2024年2月8日
日本原燃株式会社

再処理施設／廃棄物管理施設 説明グループ1（構造）の見直し方針について

2023年11月30日に提出した共通12（再処理施設／廃棄物管理施設 説明グループ1（構造））については、12月6日のヒアリングにおいて主に基本設計方針の要求事項を踏まえて構造設計等として説明すべき事項が明確に記載できていないことや設計上の考慮が十分ではないなどのご指摘をいただいている。

d. 地下水排水設備の電源機能(非常用電源設備)の系統図(地下水排水設備)【主:6条/33条(4)】

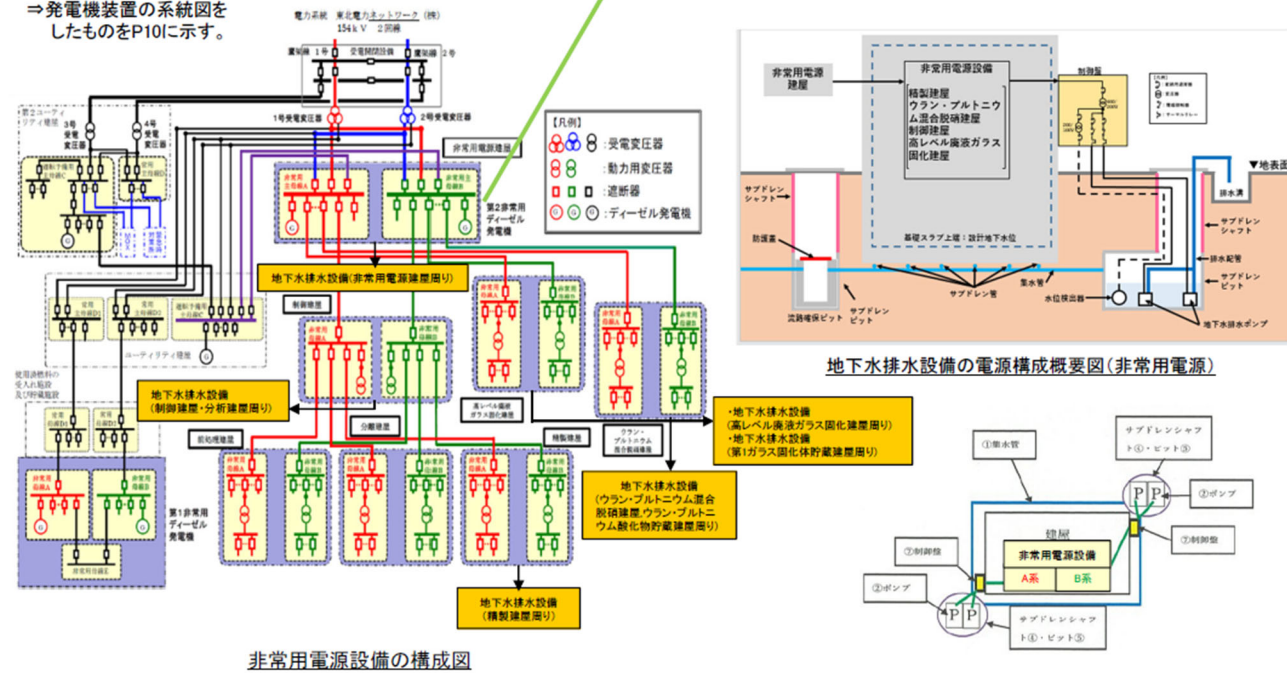
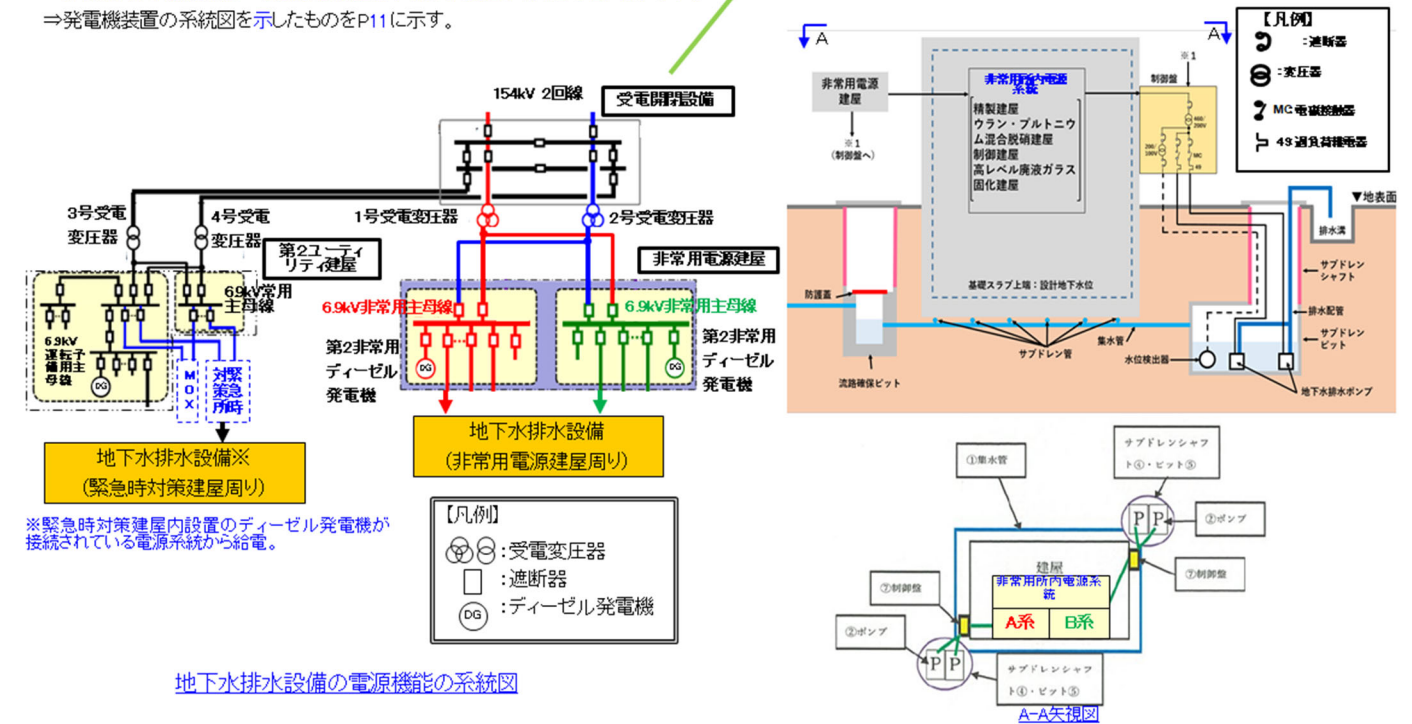
・地下水排水設備について、電源系など他の設備が絡むような記載が薄いため整理すること。

・電源機能について、安全上重要な施設へ電力を供給するための電気設備に悪影響を及ぼさないよう、電気的な隔離装置を設ける設計であること等の具体をP2に追加。

地下水排水ポンプ、水位検出器、現場制御盤の電源は、基準地震動Ssの地震力に対して地下水排水機能を維持する必要があるため、外部電源が喪失する状態を考慮し、多重性を持たせた2系統の非常用電源設備(Ss機能維持)又は発電機装置(Ss機能維持)から給電する系統構成とする。(6条/33条-95②-1)

⇒非常用所内電源系統への悪影響防止等に係る系統を示したものをP10に示す。
⇒発電機装置の系統図を示したものをP11に示す。

1. 屋外 機器・配管の外部からの衝撃による損傷の防止に係る構造
(2) 資機材固縛対策の構造
【主：8条(竜巻)(2)】

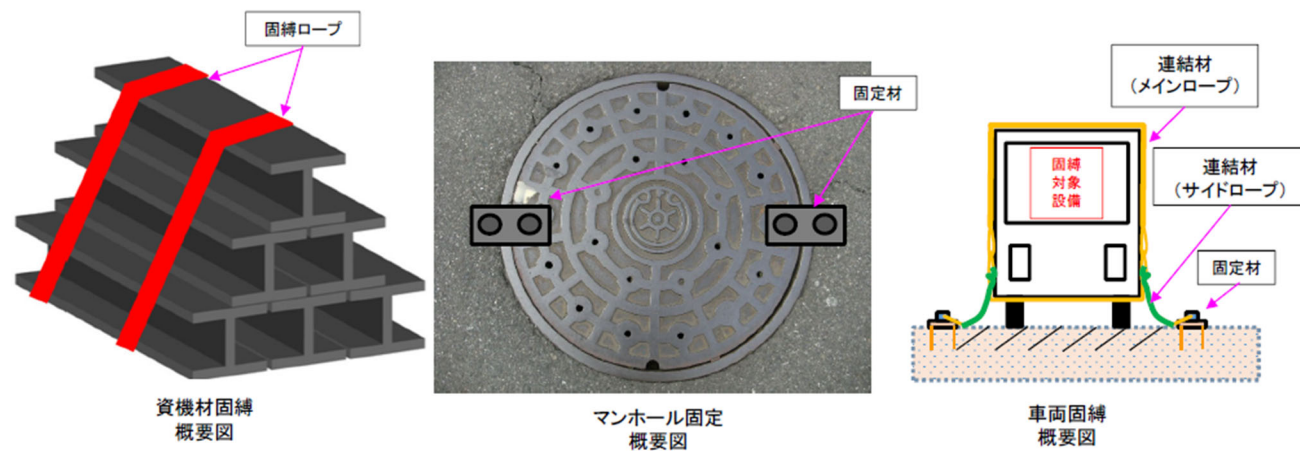
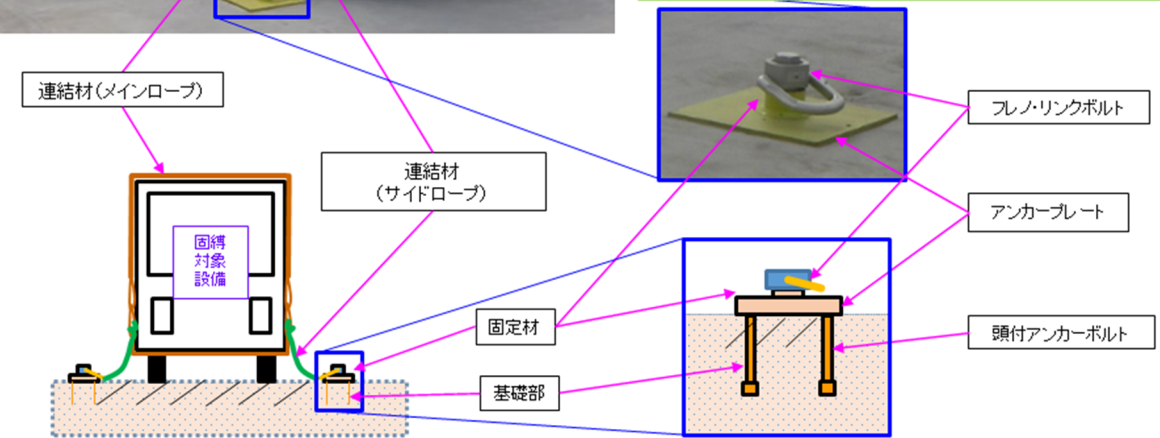
・竜巻防護の固縛（マンホール固定）について、どういった条件下で飛来物となり得るのかを記載する。右の車両固縛についても、SA 設備に対する措置と同様であるならば、その関係も資料上読めるように修正する。

・竜巻により、鋼製材より運動エネルギー又は貫通力が大きくなる資機材等が、設計飛来物とならないように固定固縛等を行う考え方は資機材と可搬型SAと同様であり、DB/SA統合の観点から、固定・固縛の措置を具体で示している可搬型SA設備を代表として修正。（下図は固縛の例であり、固定についても可搬型SA設備を代表として作成）
・なお、マンホール等の資機材については、設計飛来物である鋼製材より運動エネルギー又は貫通力が大きくなるものについて固定措置を行っている。（代表以外の説明であるため補足説明資料で説明）

1. 建物・構築物の外部からの衝撃による損傷の防止に係る設備構成
(1) 緊急時対策建屋の系統構成【関連：8条(落雷)(1)】

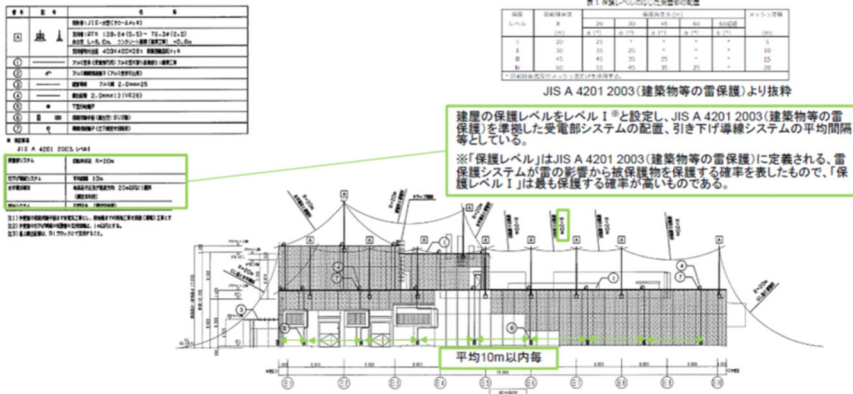
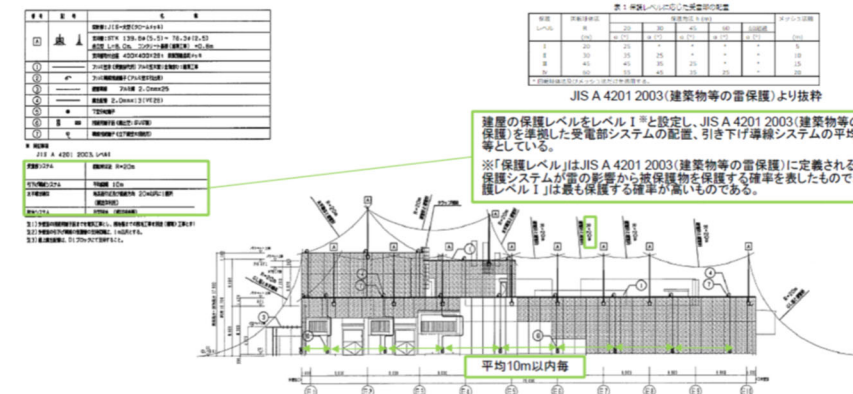
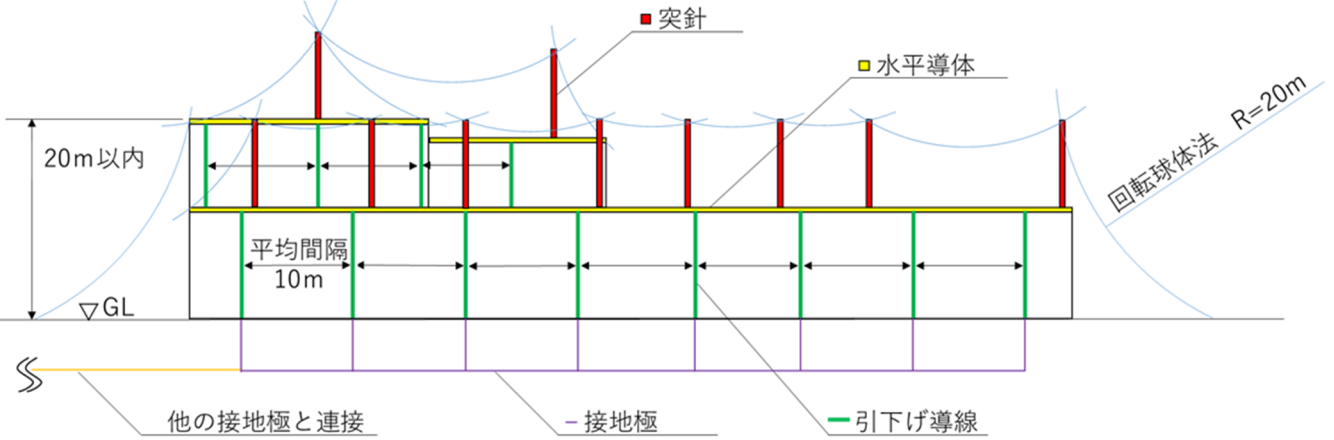
・落雷の図面について、システムと構造で同じ図面が使用されているため、同じ図であれば類型し統合するなど、説明したいことに適したものに修正する。

・新 JIS に基づいた設計条件としていることが説明目的であることを考慮し、説明が明確になるよう図面を概要図に差し替え、配置や接続の考え方を追記。また、システムと構造の図は説明が重複していたため、システム側で合わせて説明する構成とした。

○避雷設備
【緊急時対策建屋】
・緊急時対策建屋は、落雷防護対象施設的安全機能を損なわないために、JIS4201-2003に準拠した避雷設備(突針、水平導体、引下げ導線)を設けるとともに、引下げ導線と接地極を接続する系統構成とする。(8条(落雷)-11①)
・緊急時対策建屋は、接地抵抗の低減及び雷撃に伴う構内接地系の電位分布の平坦化を図るため、避雷設備(接地極)を構内接地系(他の接地極)と接続する設計とする。(8条(落雷)-12①-1)

建屋の保護レベルをレベル I ※と設定し、JIS A 4201 2003 (建築物等の雷保護) を準拠した受電部システム(突針、水平導体)や引下げ導線の配置する引下げ導線は、火花放電の発生を低減を図るため、大地に対して最短で最も直線的な経路を構成するように、真直ぐに、かつ鉛直に敷設し建屋の外周に複数本をほぼ均等に配置するとともに、各点からの水平距離が10m以下となるように配置する。

1. 屋内 機器・配管の外部からの衝撃による損傷の防止に係る設備設計
(4) 計測制御系統施設の系統構成【関連：8条(落雷)(1), 8条(その他)(2)】

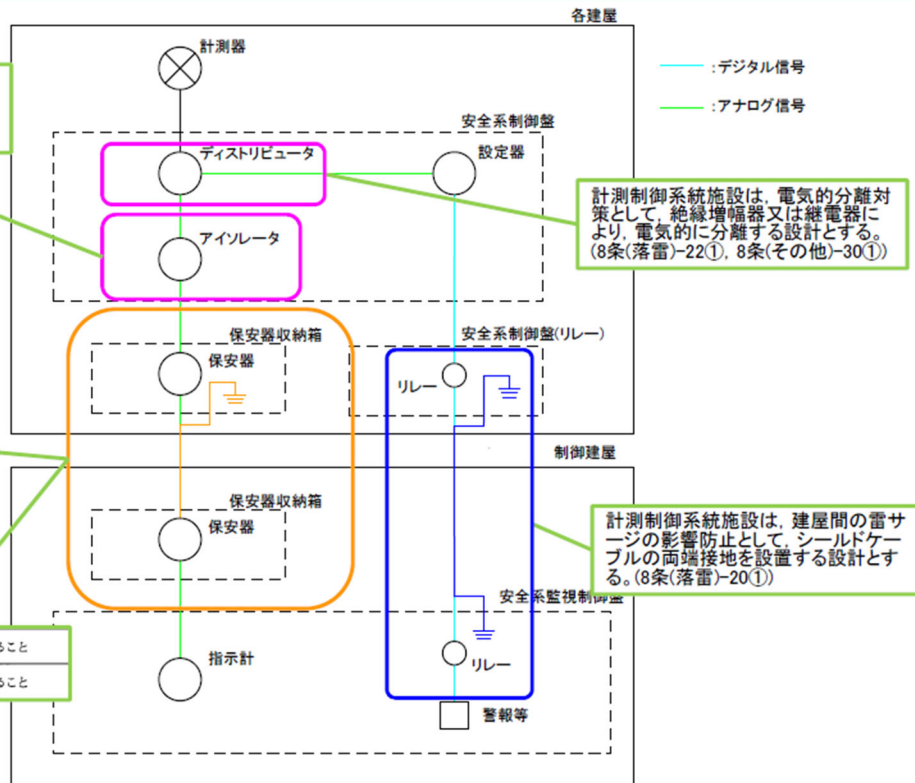
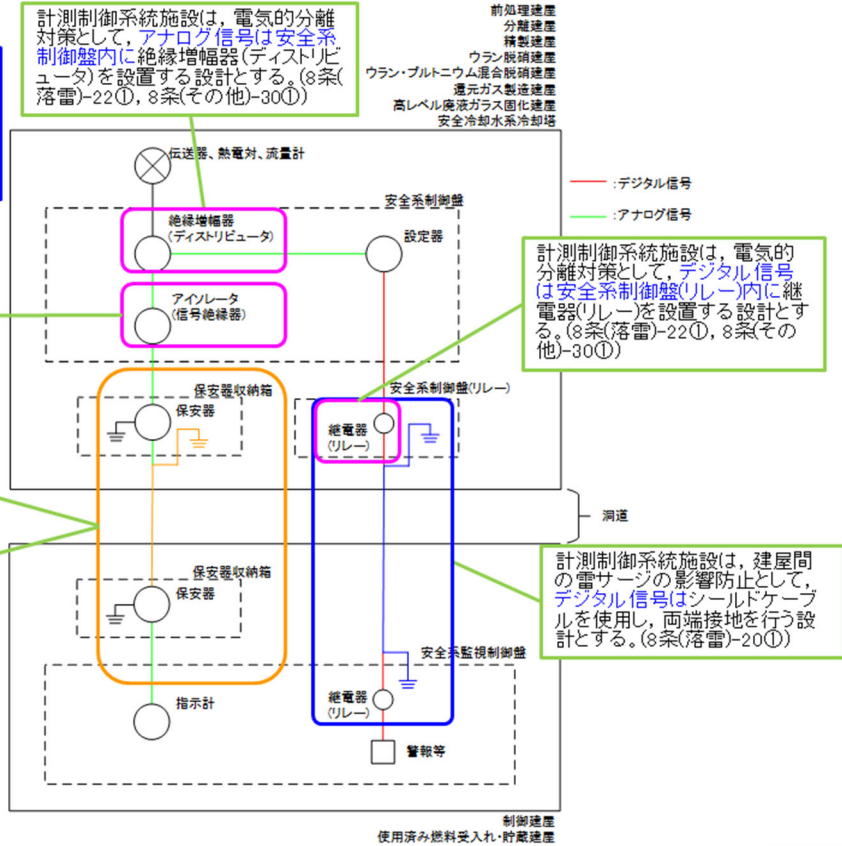
・「絶縁増幅器又は継電器」として“又は”でつないでいる表現は、使い分ける条件（どうした場合にどちらを使うのか）がわかるように修正する。また、ケーブルの片端接地、両端接地、光伝送ケーブルをどう使い分けているかわかるように修正する。

・絶縁増幅器（ディストリビュータ）、継電器（リレー）、片端接地、両端接地及び光伝送ケーブルの使い分けについて、電気信号（アナログ、デジタル）又は光信号による使い分けの違いがあることの説明を追加。

建屋間の信号伝送には電気信号(アナログ又はデジタル)又は光信号を用いている。電気信号のうち、デジタル信号は継電器(リレー)の設置及びシールドケーブルの両端接地を行い、アナログ信号は絶縁増幅器(ディストリビュータ)及びアイソレータ、保安器の設置、シールドケーブルの片端接地を行う設計とする。光信号は間接雷による電位上昇の影響を受けない光伝送ケーブルを用いる設計とする。

1. 屋内 機器・配管の外部からの衝撃による損傷の防止に係る設備設計
(5) 主排気筒ガスモニタの系統構成【関連：8条(落雷)(2)】

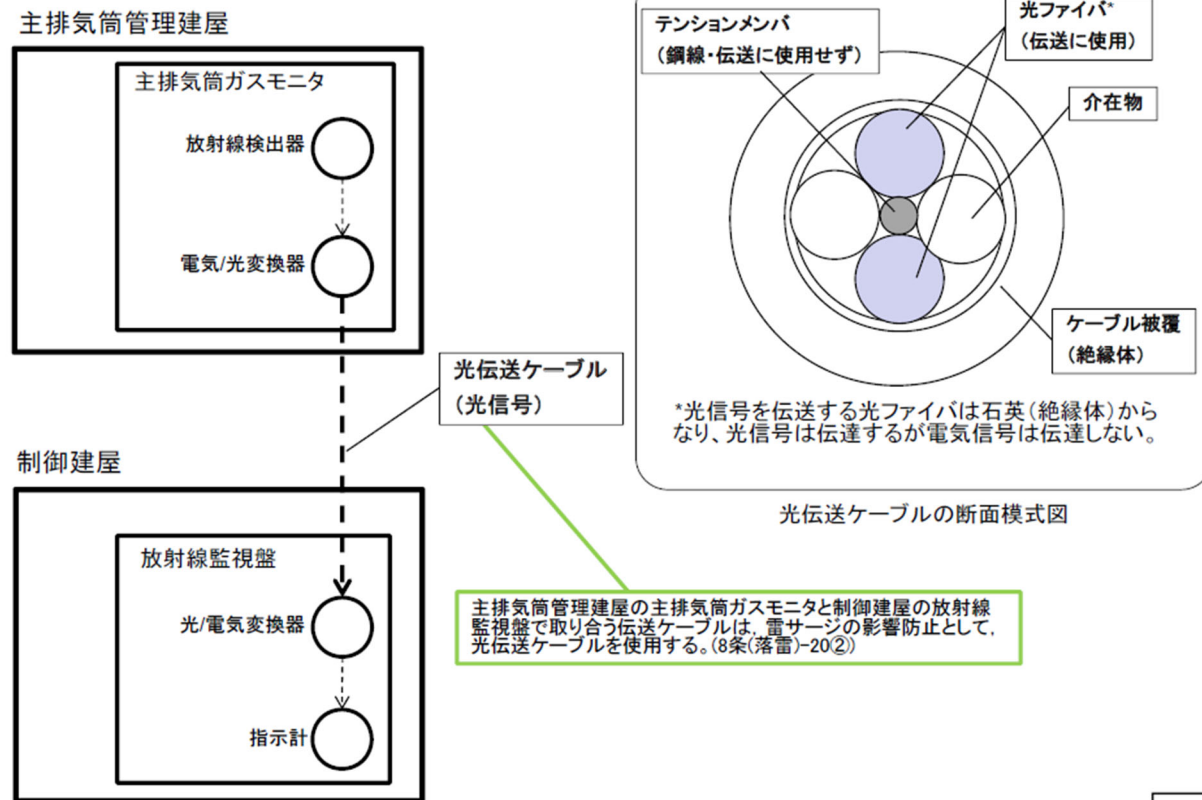
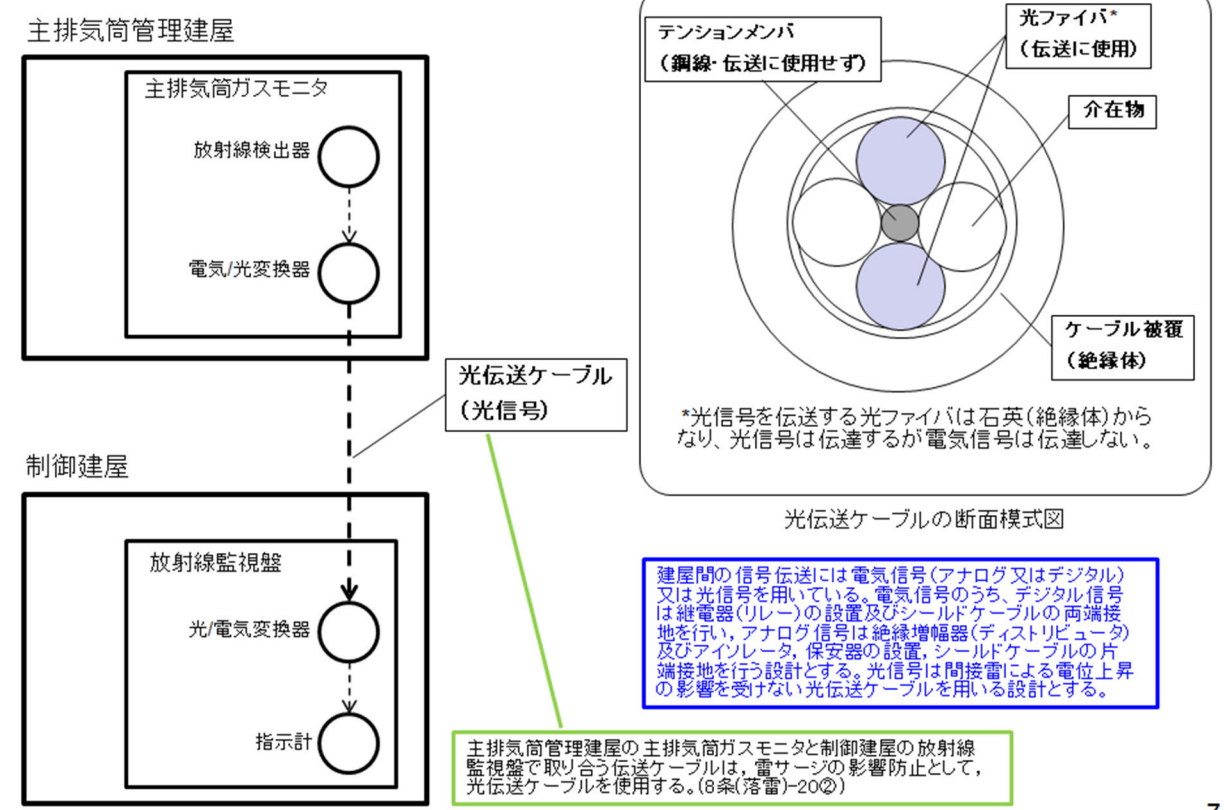
・「絶縁増幅器又は継電器」として“又は”でつないでいる表現は、使い分ける条件（どうした場合にどちらを使うのか）がわかるように修正する。また、ケーブルの片端接地、両端接地、光伝送ケーブルをどう使い分けているかわかるように修正する。

・絶縁増幅器（ディストリビュータ）、継電器（リレー）、片端接地、両端接地及び光伝送ケーブルの使い分けについて、電気信号（アナログ、デジタル）又は光信号による使い分けの違いがあることの説明を追加。

6. 安全避難通路, 避難用照明(誘導灯及び非常灯)の設置及び配置場所
【主：14条(1)】

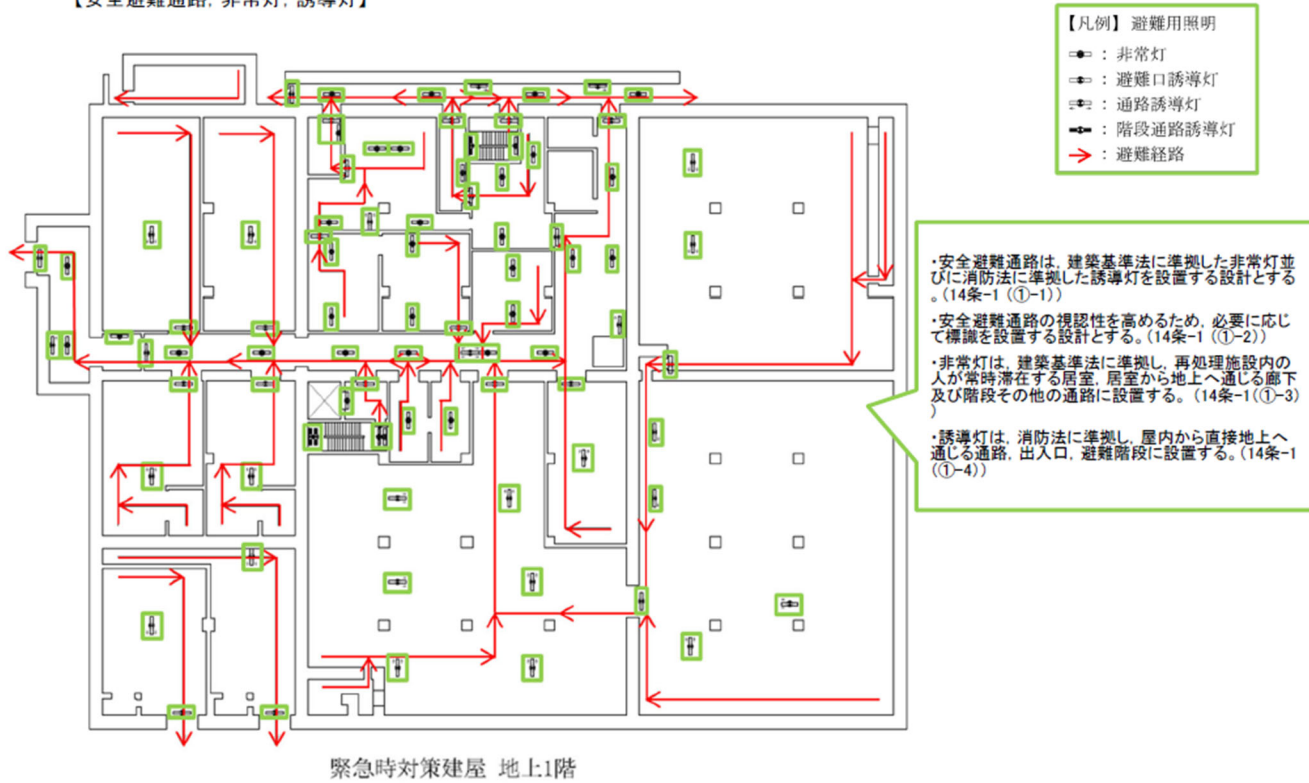
・安全避難通路について、標識がどれを指すのか、また、非常灯と誘導灯の種別が図面上で分かりにくいため、見やすくなるよう工夫する。

・誘導灯及び非常灯については避難用照明の内数であることから、その旨が分かるよう用語を適切に修正するとともに、照明の種類ごとに色分けを行い見やすさを向上した。

b. 地下水排水設備の集水機能(サブドレンシャフト・サブドレンピット・集水管・サブドレン管・流路確保ピット(防護蓋))に係る構成設備【主:6条/33条(2)】

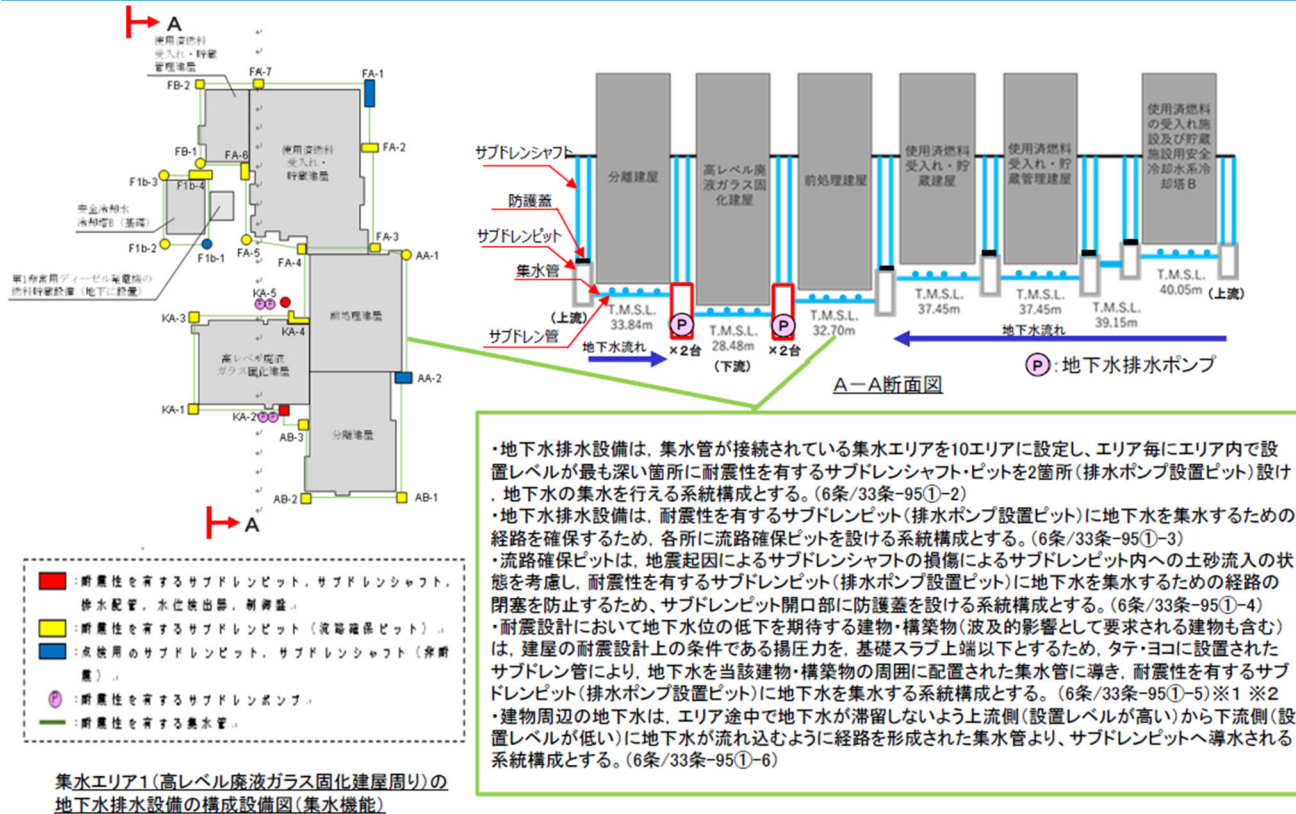
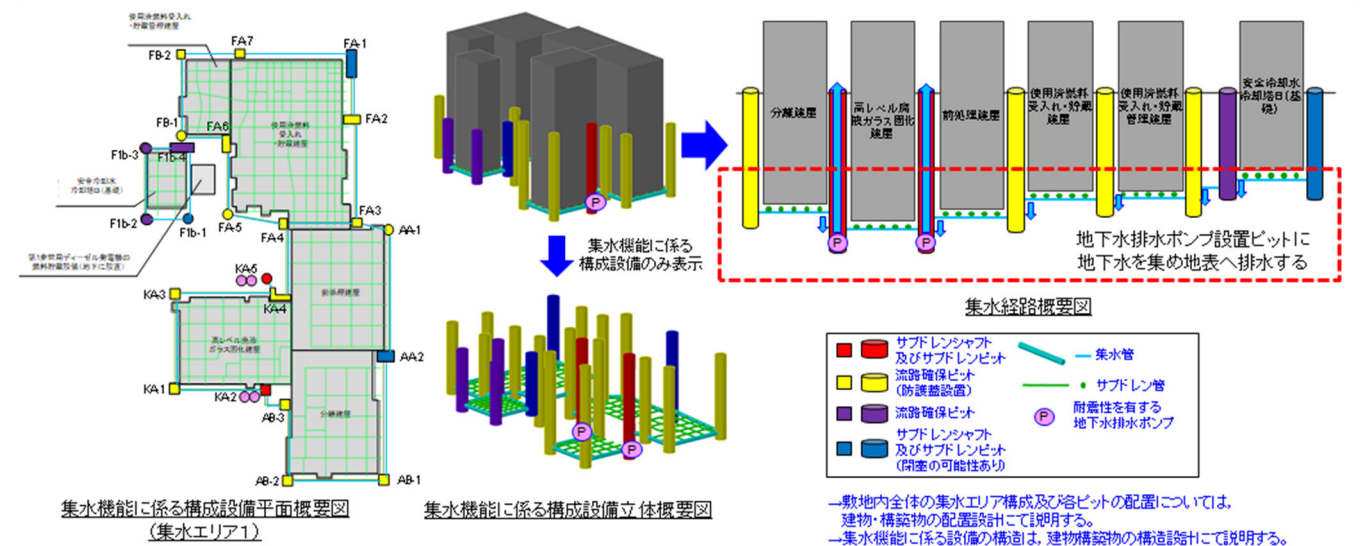
・地下水排水設備について、防護蓋の有無や仮に閉塞したとしても流路が確保できることの説明がないため追加する。

・流路確保ピットについては流路の一部を形成するものであり、地震起因による流路閉塞のおそれがある流路確保ピットには、ピット上部に防護蓋を設けることで流路の閉塞を防止する設計としていることを明確化。

・流路確保ピットは、地震起因による流路の閉塞の恐れがある流路確保ピットは、ピット上部に防護蓋を設けることで流路の閉塞を防止し、集水機能を維持する系統構成とする。また、防護蓋を設けない流路確保ピットについても地震起因による閉塞に対してその集水機能を維持できる系統構成とする。(6条/33条-95 ①-5)
